监理通知单

工程名称：安徽全柴动力股份有限公司 31MW 分布式光伏发电项目 编号：QCGF-ZHJL-A.0.7-053

事由：关于光伏厂区施工质量问题事宜

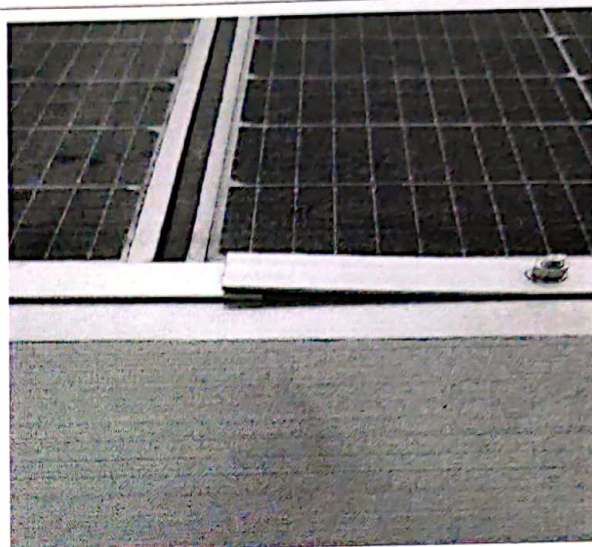
个别处中压块螺丝未紧固

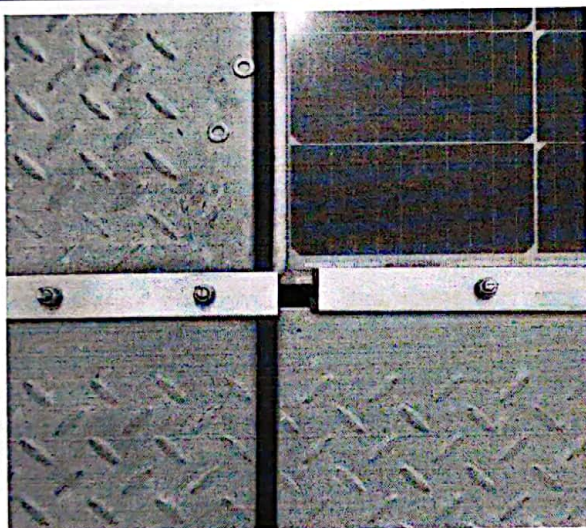
个别处中压块之间相互重叠

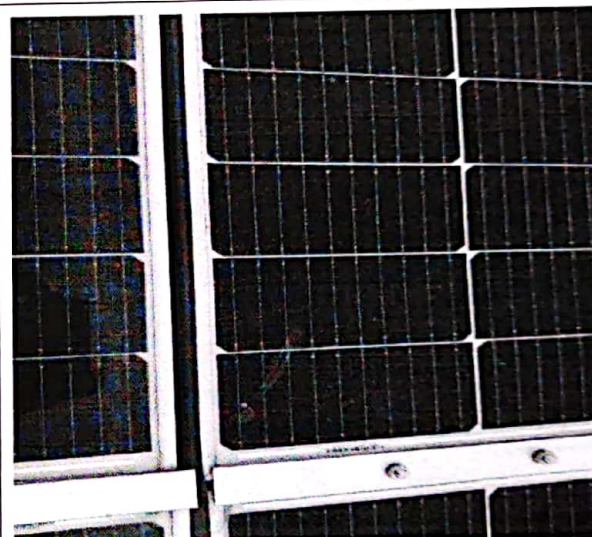
个别处中压块之间缺口较大

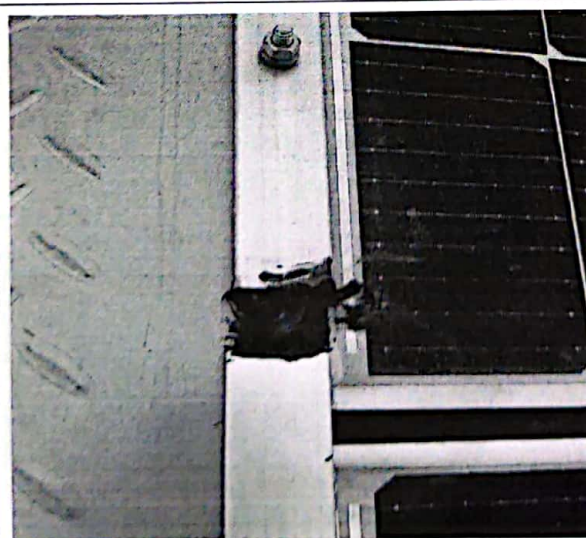
个别处组件之间间隙较大

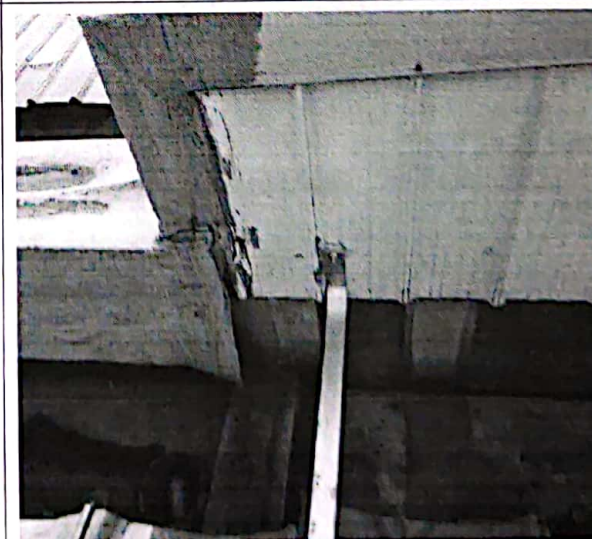
个别处组件上垃圾未清理干净

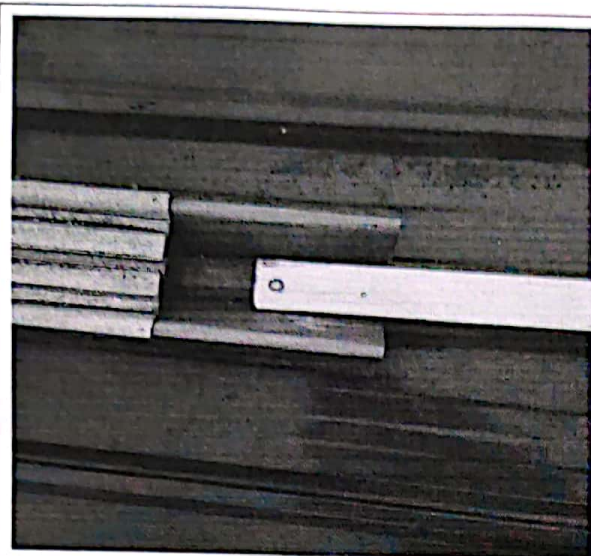
个别处接地扁铁与钢结构一个螺丝连接

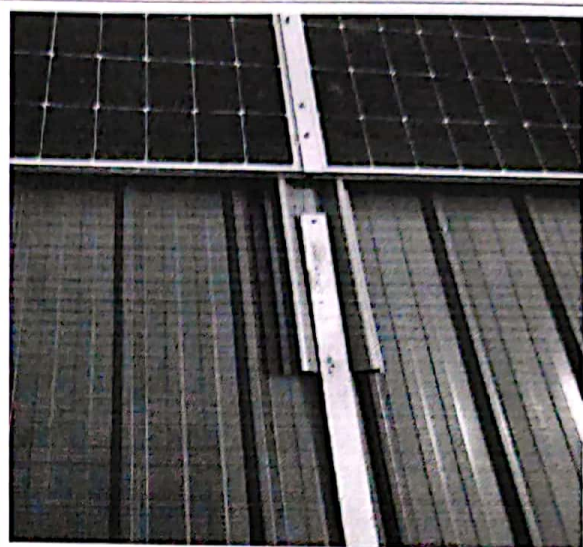
个别接地扁铁与导水槽一个螺钉连接

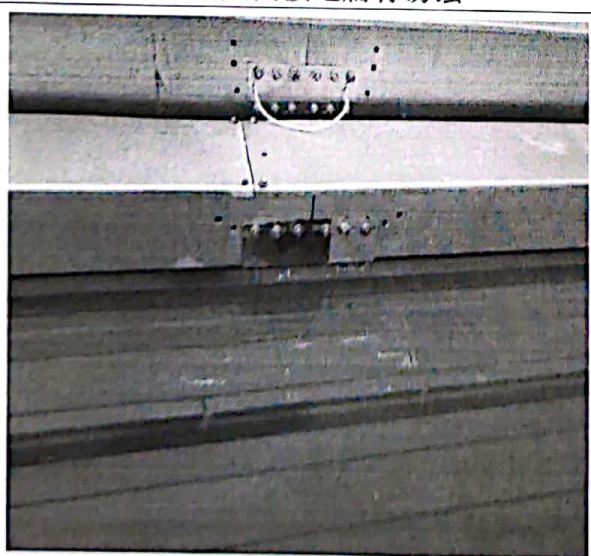
个别接地扁铁与导水槽连接处螺丝松动

个别屋面接地扁有锈蚀

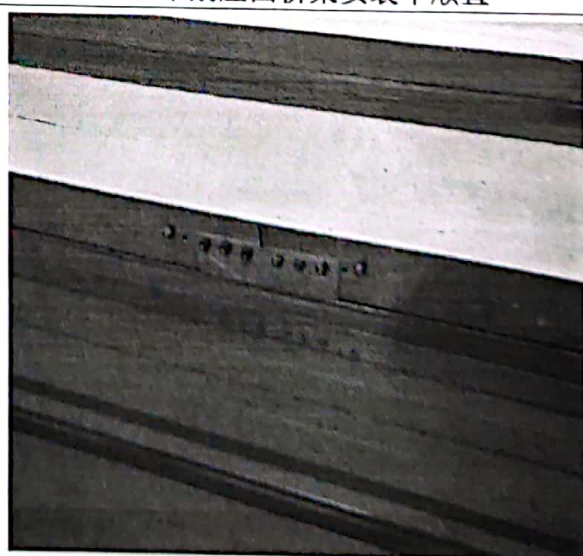
个别屋面桥架安装不顺直

个别桥架连接板锈蚀较严重

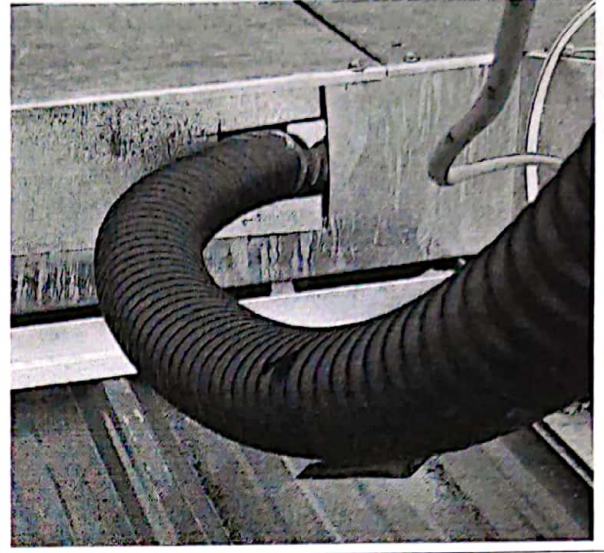
部分桥架连接板镀锌螺丝锈蚀较严重

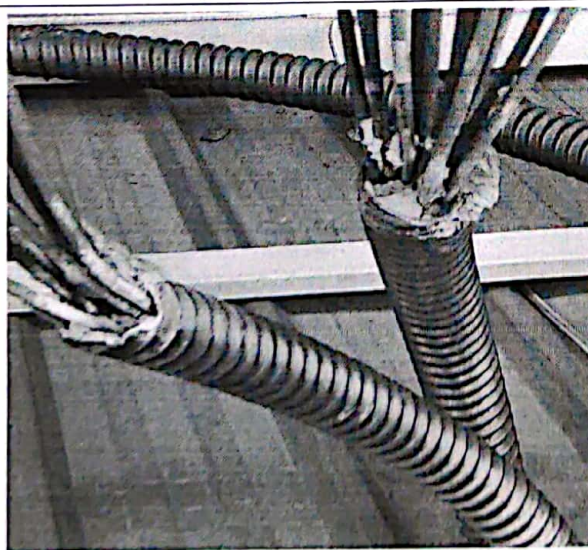
个别桥架连接处缺少跨接线

个别电缆进出桥架处防火封堵有脱落

部分逆变器的接地线未绑扎固定

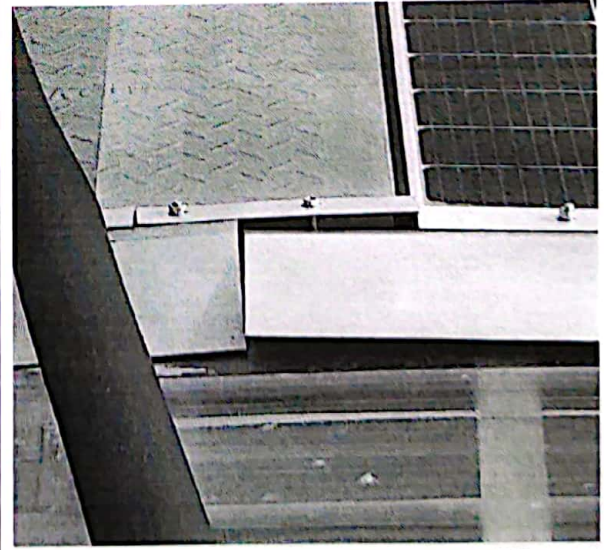
个别逆变器支架有锈迹、防腐不到位

个别逆变器电缆防火封堵有脱落

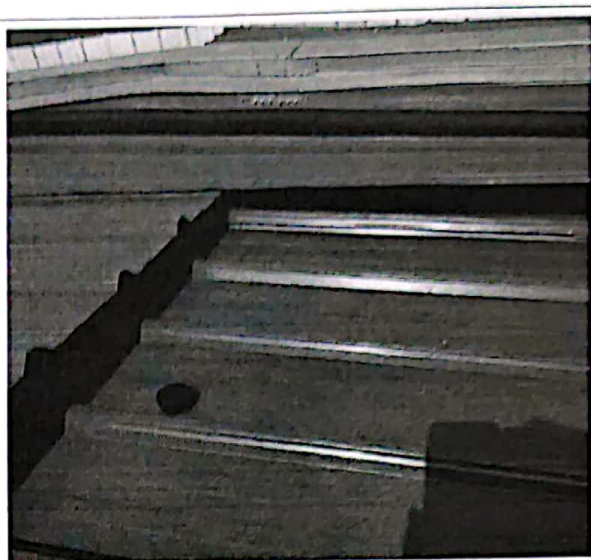
个别处透明瓦、彩钢瓦封边未压紧

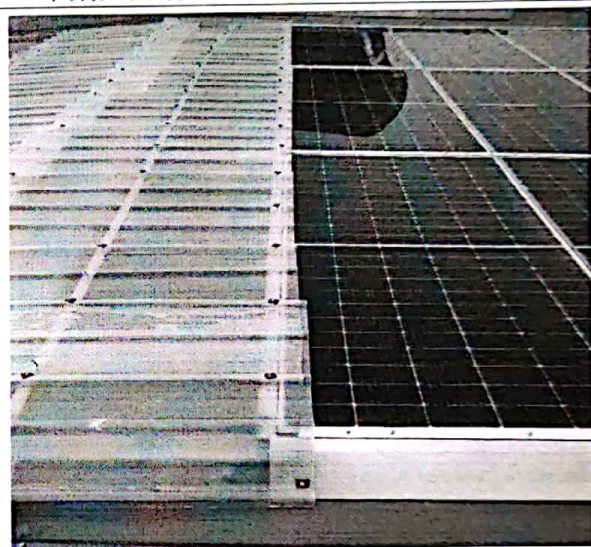
个别透明瓦、彩钢瓦破损处未打胶

个别处屋脊彩钢瓦留有豁口，风大易掀开

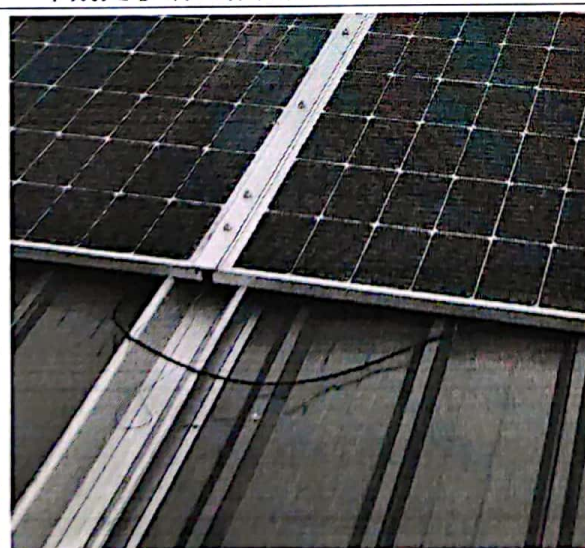
个别处彩钢瓦存在低洼处，易积水、生锈

欧波厂区有几处透明瓦遮挡组件

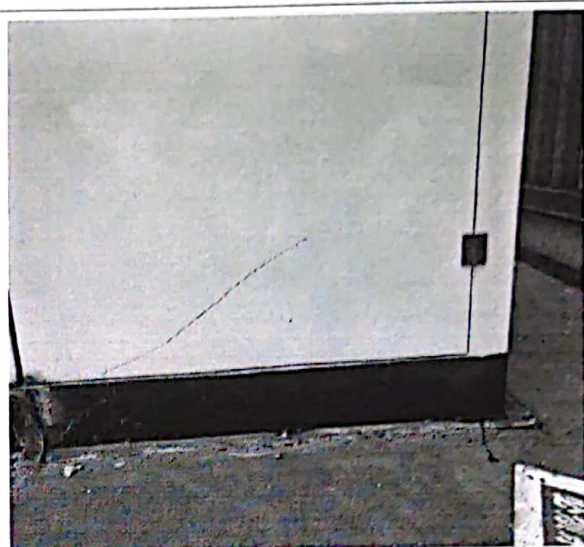
个别处光伏线有裸露、未包管

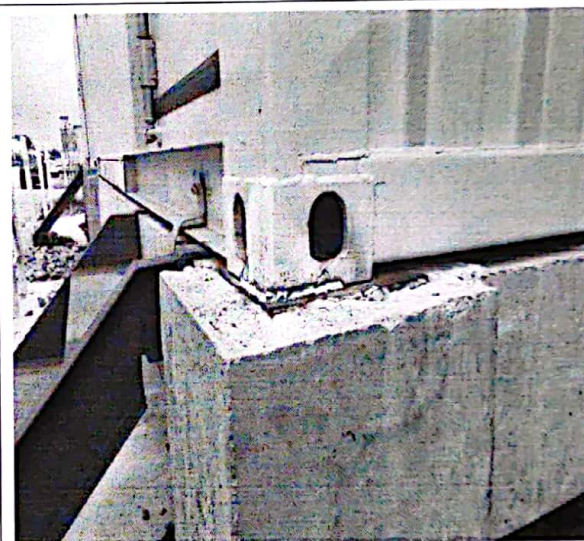
屋面监控底座与彩钢瓦连接处未做防水处理

设备基础平台处监控设备未有接地线

箱变等设备基础槽钢涂漆防腐不到位

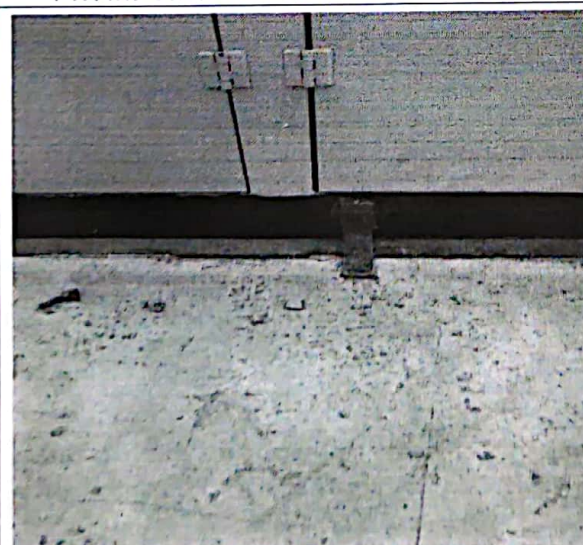
个别箱变设备表面漆有划痕，表面有泥污

个别 SVG 设备接地扁铁未紧固连接

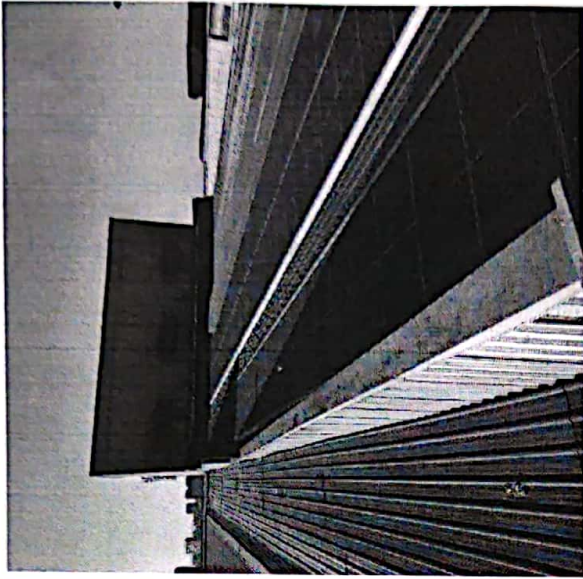
个别箱变接地扁铁黄绿色标漆涂刷不到位
